**OGGETTO: Progetto di rinnovo concessione mineraria "Monica" per zinco, piombo e associati ID\_VIP/ID\_MATTM 5081. CONTRODEDUZIONI SPONTANEE**

**OGGETTO: PARERE DEL COMUNE DI OLTRE IL COLLE PROT. N. 6706 CAT. 6 CL. 9 INERENTE IL PROGETTO DI RINNOVO DELLA CONCESSIONE MINERARIA "MONICA", PROPONENTE ENERGIA MINERALS (ITALIA).**

Figura 1 Estratto tavola. 1 ZIA\_impianti

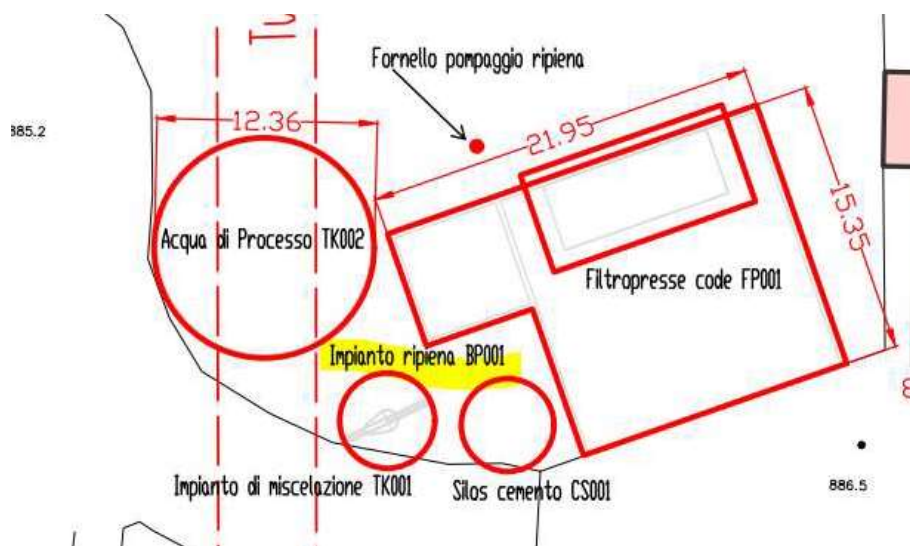
In merito alle caratteristiche della miscela cementizia, si rimanda alla risposta al paragrafo "sostanze utilizzate".

Per quanto riguarda la collocazione dell'impianto, si faccia riferimento alla tavola "TAV.1\_ZIA\_Impianti di trattamento\_A0\_Geom.Bertolazzi".
